Beratung	Datum	Behandlung	Zuständigkeit
Ausschuss für Stadtentwicklung-, Bau- und Verkehrsangelegenheiten	18.09.2018	öffentlich	Entscheidung

20. Änderung des Bebauungsplanes „Heiglhof,, im vereinfachten Verfahren gemäß § 13 BauGB für das Grundstück Fl. Nr. 953/36, Frauenschuhstraße 20: Aufstellungs- und Auslegungsbeschluss

Geltungsbereich der 20. Änderung des Bebauungsplans „Heiglhof“:

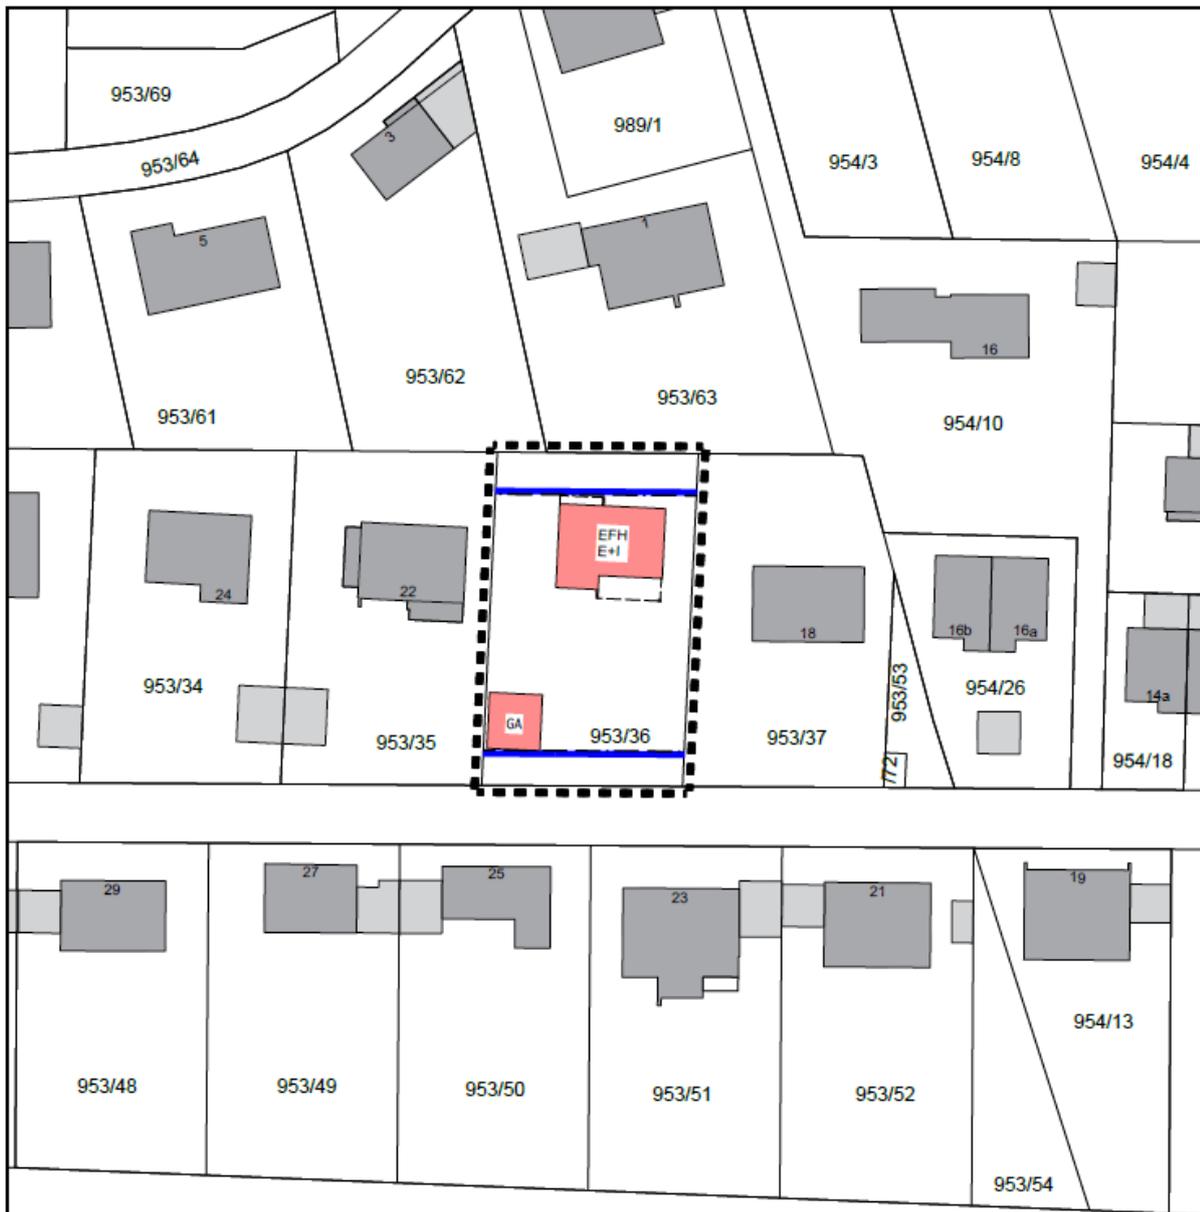
Gegenstand der Bebauungsplanänderung ist, dass für das Grundstück Fl. Nr. 953/36 der Gemarkung Penzberg, Frauenschuhstraße 20, die Ziffer 5.1 der Festsetzungen folgendermaßen geändert wird:

Wohngebäude können mit einem Satteldach und einer Dachneigung von 21° bis 25° oder als begrüntes Flachdach ausgeführt werden. Garagen und Nebengebäude können sowohl mit Satteldach und einer Dachneigung von 21° bis 25°, mit Pultdach bei einer maximalen Neigung von 15° als auch mit einem begrüntem Flachdach ausgeführt werden. Alle Dachbegrünungen sind als sogenannte einfache Intensivbegrünungen mit einer Aufbauhöhe von 12 cm bis 25 cm auszuführen.
